CONCEPTION-REALISATION DU CENTRE PENITENTIAIRE DE CRISENOY (77)

DOSSIER DE DEMANDE D'AUTORISATION ENVIRONNEMENTALE UNIQUE

**Mémoire en réponse du maître d'ouvrage à l'avis de l'autorité
environnementale en date du 12 décembre 2025**

Figure 1 – évolution du périmètre du projet

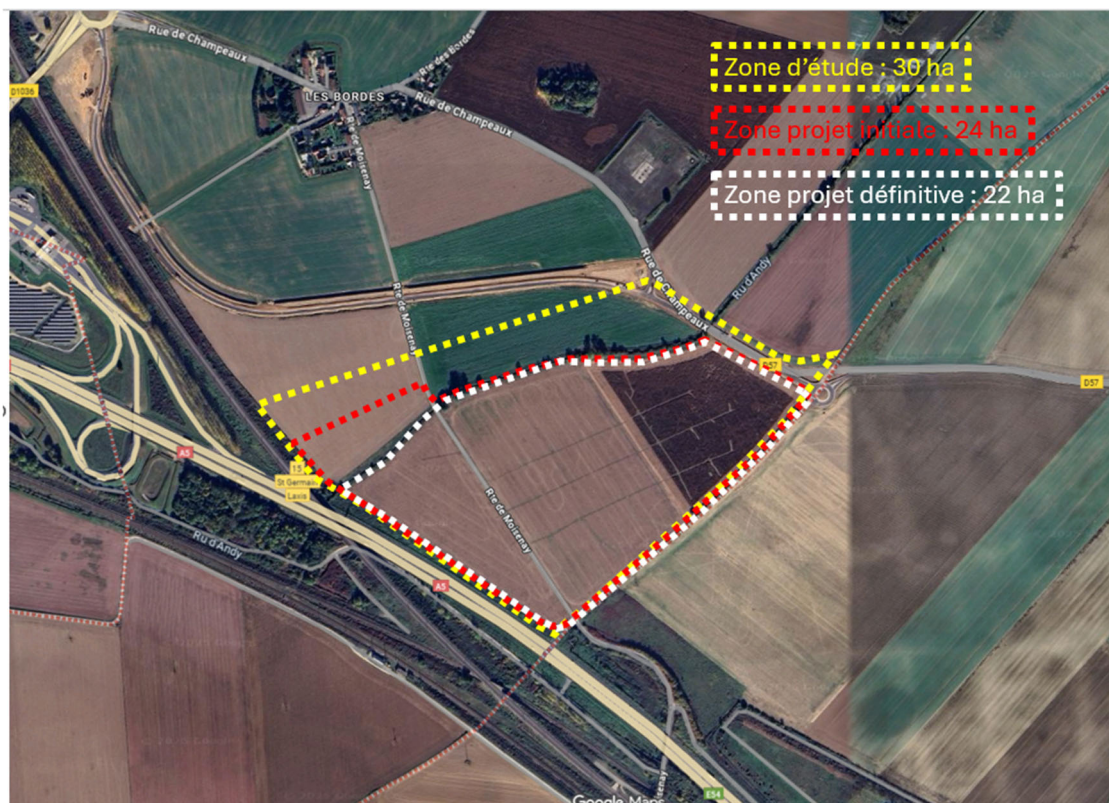
L'autorité environnementale recommande de nouveau de corriger dans le corps de son étude d'impact les surfaces concernées par l'implantation du projet.

Compte tenu de la durée des études, ayant démarré en 2021, et de la nature du projet, le périmètre du site d'implantation a subi des évolutions qui sont au nombre de trois. Ainsi, depuis les premières études et jusqu'à la définition du projet final, le périmètre définitif s'est précisé et a été affiné. De fait, le périmètre d'étude représentait une surface d'environ 30 ha, réduite à 24h dans le cadre de l'étude d'impact initiale, tandis que le projet définitif se fera sur 22 ha.

Ainsi, la première version du dossier d'étude d'impact a été rédigée avant la sélection du projet lauréat du marché de conception réalisation. Dans cette version initiale de l'étude d'impact, l'emprise définitive du projet n'était pas certaine. Au nord du rendu, tout particulièrement, l'APIJ retenait 2 ha de terrain voués à accueillir la déviation du chemin de Moisenay, sans que l'emprise de ce chemin dévié ne vienne contraindre l'implantation de l'enceinte pénitentiaire.

Au regard du projet retenu, et par conséquent dans l'étude d'impact mise à jour, il a été décidé de dévier le chemin au sud du ru d'Andy, puisque cela ne contraignait en rien l'implantation de l'enceinte pénitentiaire. Ce décalage permet d'éviter tout travaux liés à cette déviation au niveau du ru d'Andy, et d'ainsi mieux préserver cet élément remarquable du terrain. Les 2 ha initialement retenus sont finalement exclus du projet, réduisant dans le même temps l'impact du projet sur le monde agricole.

A fins de clarification, le schéma ci-après présente l'évolution du périmètre, suivant qu'il s'agisse du périmètre d'étude (30 ha, en jaune), du périmètre initial (24 ha, en rouge) ou du périmètre définitif (22 ha, en blanc).

Figure 3 - plan du scénario 3

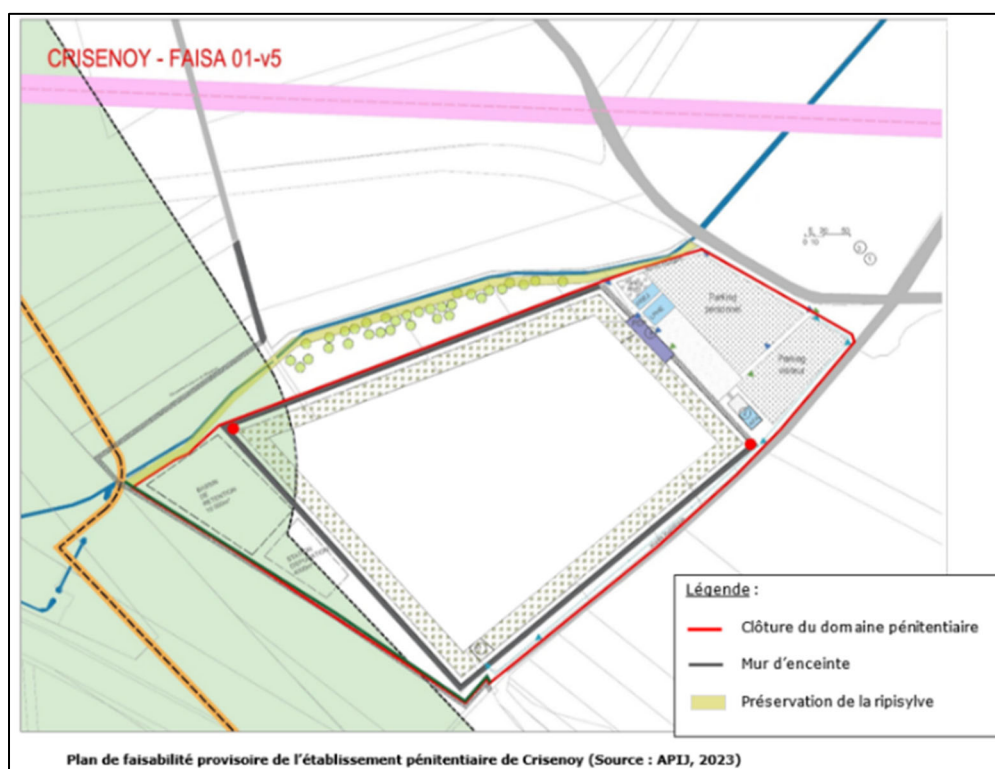
L'autorité environnementale recommande de préciser, dès que possible, la description des aménagements qui seront réalisés, en particulier les dimensions et la localisation des bâtiments.

Le projet définitif objet de l'actualisation est très proche de celui privilégié à l'issue de la faisabilité (contenue dans l'étude d'impact initiale) avec un travail d'optimisation concernant l'éloignement au ru d'Andy.

A ce titre, la comparaison avec le scénario 3 (présenté dans le document « Evaluation Environnementale » depuis sa première mouture) permet de mieux visualiser les efforts d'éloignement par rapport au ru d'Andy et en particulier

la volonté d'étendre la bande herbacée le long de la ripisylve du ru. Cet éloignement est par ailleurs un engagement pris par l'APIJ depuis la consultation du public réalisée dans le cadre de sa demande de déclaration d'utilité publique (DUP).

A cet effet, la distance entre le ru et l'angle sud-ouest du mur d'enceinte a été portée à plus de 50m, contre seulement quelques mètres sur le plan de l'étude de faisabilité (voir figure ci-après).

Figure 5 – extraits du SDRIF-E en vigueur

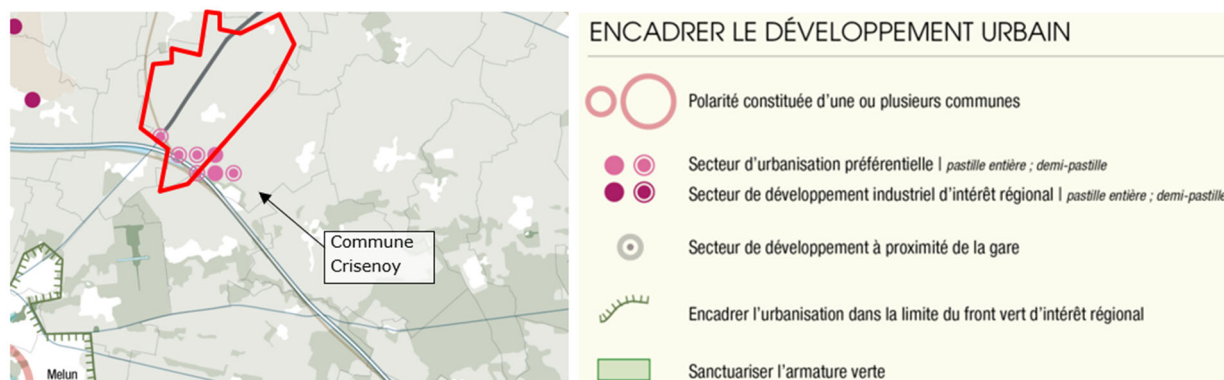
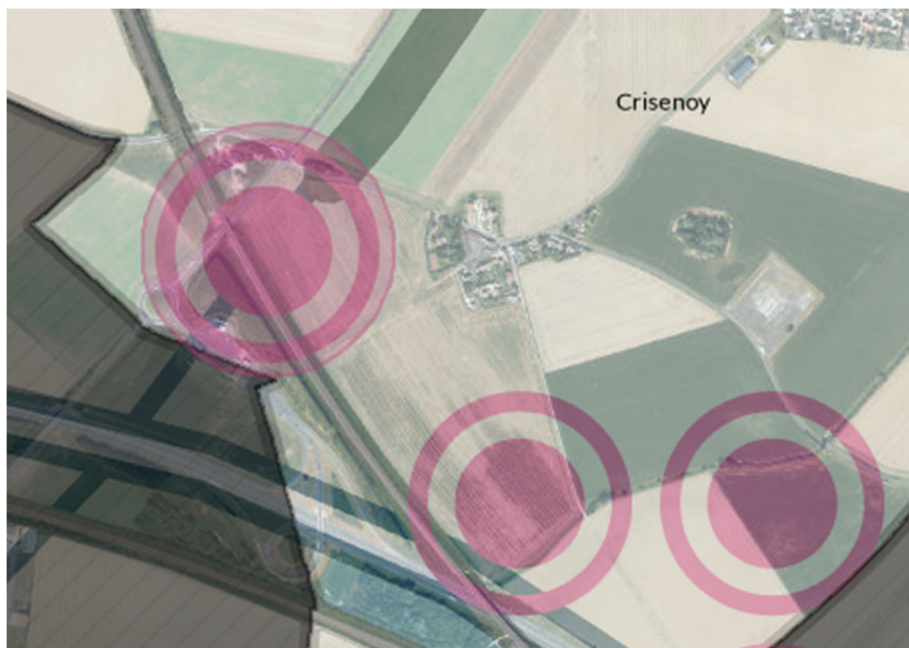
L'autorité environnementale recommande de nouveau d'identifier et d'éliminer tous les développements contradictoires, et d'harmoniser les illustrations et éléments écrits au regard de la dernière version du projet retenu afin de faciliter la compréhension du projet par le grand public. De la même manière, l'ensemble du document doit être harmonisé afin de faire référence à la version en vigueur des documents de planification (SDRIF-E et PLU). Ces corrections qui visent à clarifier le projet retenu et à réduire les incohérences du dossier devraient être réalisés avant le début de la consultation du public.

Par ailleurs, concernant les évolutions du SDRIF depuis la première mouture du document, le document a été repris afin de bien faire mention du SDRIF-E approuvé le 10 juin 2025 et entré en vigueur le 13 juin 2025.

Par ailleurs, la carte du territoire initiale (extraite du SDRIF) a été remplacée par une nouvelle extraite du SDRIF-E, qui prévoit 3 zones de 10 ha permettant à l'APIJ l'implantation du centre pénitentiaire dans ce secteur en autorisant le potentiel d'urbanisation et en qualifiant ces espaces de secteurs d'urbanisation préférentielle (p168) :

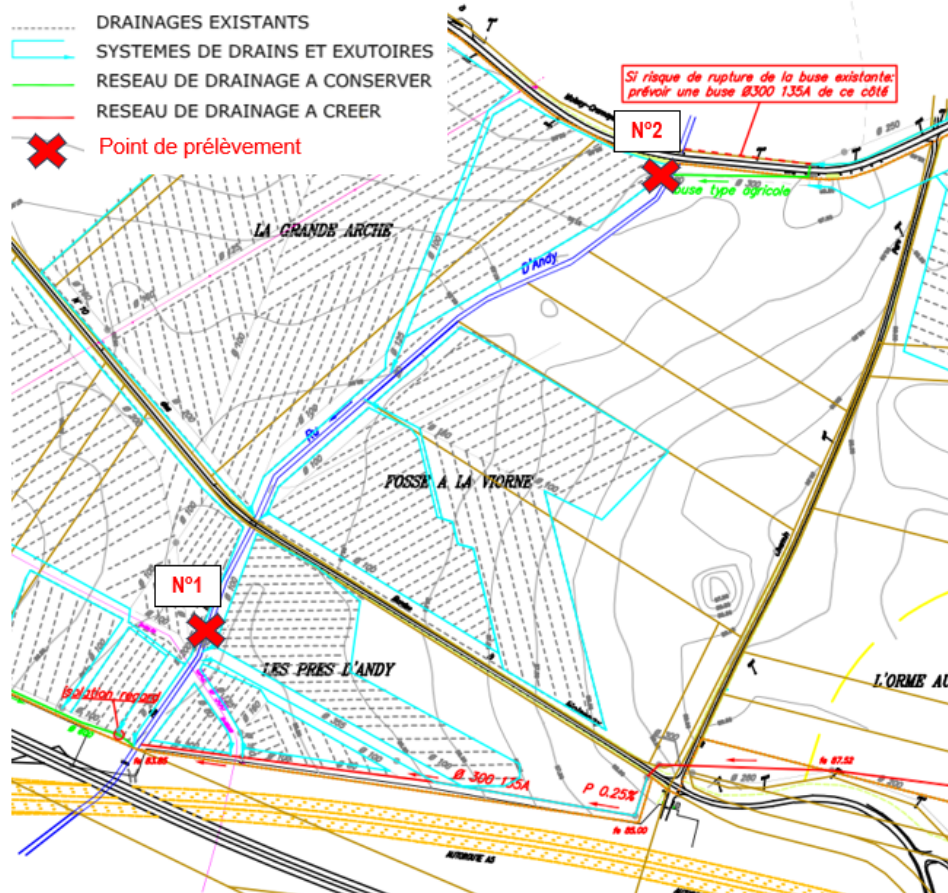
L'autorité environnementale recommande de préciser quelles seront les normes de rejet de la station d'épuration, et des ICPE du centre pénitentiaire pris en compte et de vérifier la bonne adéquation des rejets avec les objectifs qualitatifs de la masse d'eau correspondante.

Faute de données disponibles sur le ru d'Andy, les premières modélisations du groupement de conception-réalisation se sont basées sur les données de la Seine issues du site Naiades. Cette hypothèse a été écartée par les services instructeurs locaux, dans le cadre d'échanges visant à préparer le présent dossier, et a été remplacée par des mesures directement effectuées sur le ru d'Andy. Au regard des résultats obtenus, et sous le contrôle de la Police de l'Eau, des normes de rejet ont été fixées et indiquées dans le Dossier Loi sur l'EAU et indiqué dans l'étude d'impact.

C'est ainsi ce qui figure au chapitre 7.4.6.3 du volume D de la demande d'autorisation environnementale et est repris ci-après.

Deux campagnes de mesures ont été réalisées afin d'évaluer la qualité de l'eau en amont et en aval de la station d'épuration, dans le but d'estimer l'impact réel des paramètres de traitement. Pour ce faire, deux points de

prélèvement ont été définis sur le site, identifiés comme n°1 et n°2 sur le plan ci-dessous. Le point n°1 est situé à l'emplacement prévu pour le rejet de la future station d'épuration, servant de référence pour caractériser l'état du ru avant toute influence des effluents.

Figure 6 – repérage du chemin de Moisenay, entre ses deux tracés

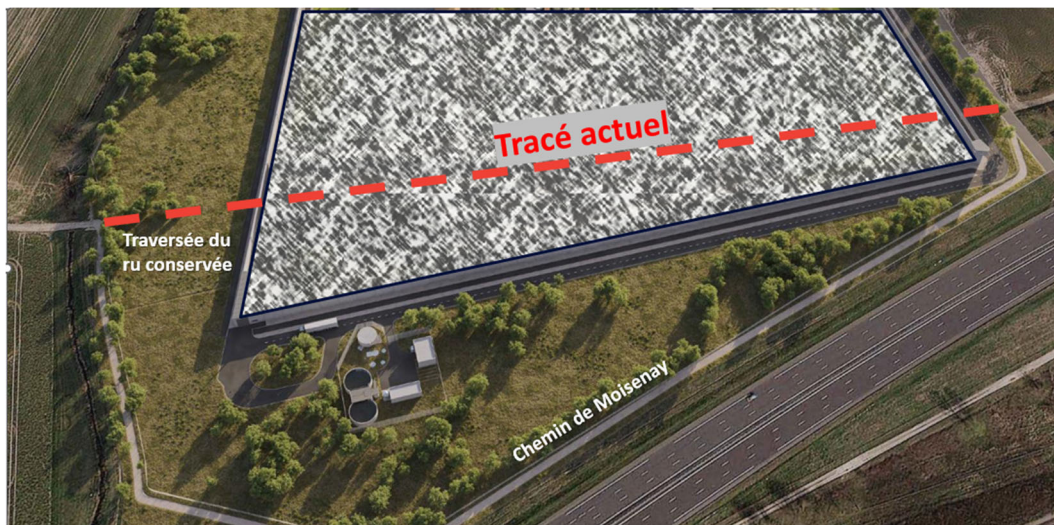
L'autorité environnementale recommande de nouveau de préciser l'usage et la fréquentation actuelle du chemin de Moisenay et d'anticiper les conséquences de son dévoiement susceptibles de nuire à sa qualité esthétique.

Dans le cadre du projet, le tracé actuel du chemin de Moisenay est intercepté sur sa portion traversant le site d'implantation du centre pénitentiaire. Afin de ne pas interrompre son itinéraire, ce dernier va contourner l'établissement pénitentiaire par l'Ouest de façon à se poursuivre entre l'autoroute A5 et l'établissement pénitentiaire.

Le nouveau tracé du chemin de Moisenay sera plus proche de l'A5 et à proximité de la voie logistique du centre pénitentiaire. Ce faisant, la qualité esthétique du chemin, sur cette portion sera impactée. Afin de limiter cet impact, des aménagements paysagers sont prévus le long du chemin.

Ainsi, la ripisylve permet de masquer le centre pénitentiaire depuis le chemin qui évolue au nord. Une haie champêtre multi strates sera plantée entre l'autoroute A5 et le chemin de Moisenay afin de favoriser le confort paysager des riverains utilisant ce chemin.

Le projet retenu par l'APIJ prévoit une déviation du chemin après le passage du ru afin de minimiser l'impact sur le cours d'eau et de limiter la modification apportée au tracé et à son esthétique. Enfin, le chantier démarrera par la création du chemin dans son tracé dévié, pour que soit ensuite défait le tracé actuel. Ce phasage permet de garantir une continuité d'existence du chemin.

Figure 8 - Masque paysager vis-à-vis du hameau des Bordes

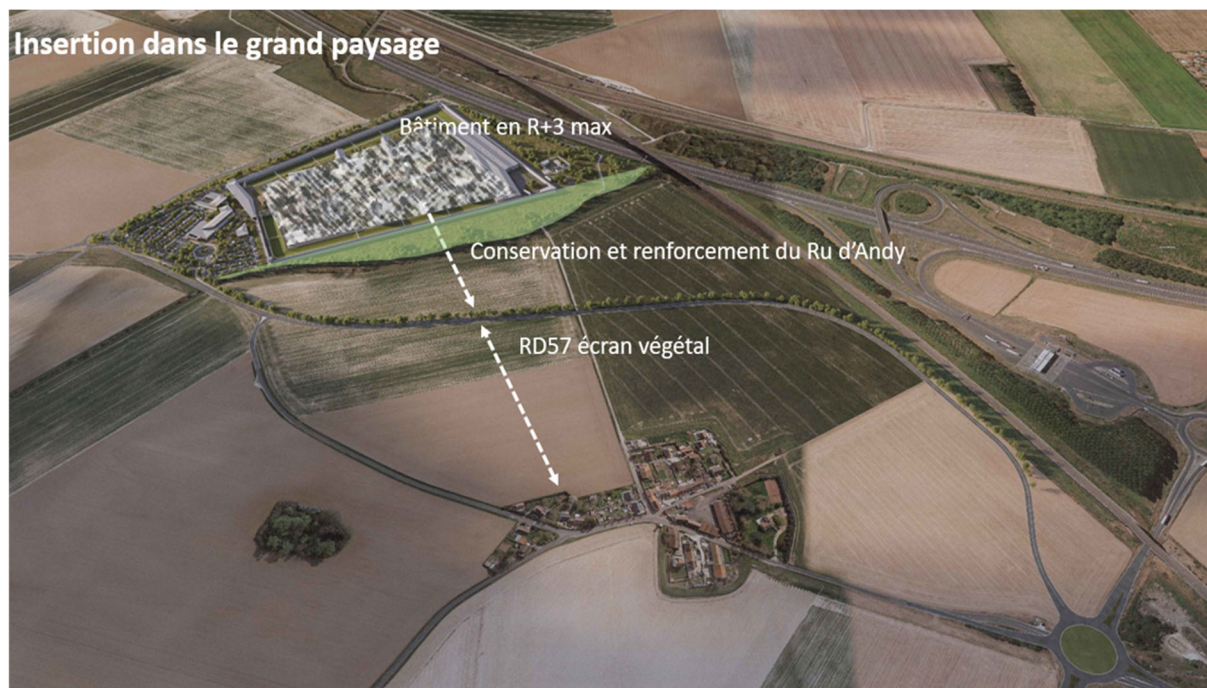
L'autorité environnementale recommande de nouveau de détailler plus précisément le traitement architectural et paysager du projet, et de démontrer son efficacité à travers des montages photographiques adaptés, ainsi que des vues depuis les Bordes, depuis l'A5, mais aussi des vues depuis le centre pénitentiaire en direction de l'autoroute et de la LGV. Il est également recommandé à cette occasion de préciser l'incidence du projet sur le périmètre du Plan de Paysage du Val d'Ancoeur.

Ainsi, l'intégration paysagère se fait grâce à 2 axes de conception :

- La mise en retrait des constructions vis-à-vis des limites du terrain, en particulier dans les axes panoramiques des habitations les plus proches, et la mise en place de masques végétalisés. Il est à noter que l'APIJ a participé au financement de la création d'un masque végétal supplémentaire, suivant la déviation de la RD57, faisant bénéficier le hameau des bordes de deux masques successifs. Les visuels ci-après permettent de détailler les aménagements mis en œuvre en ce sens :
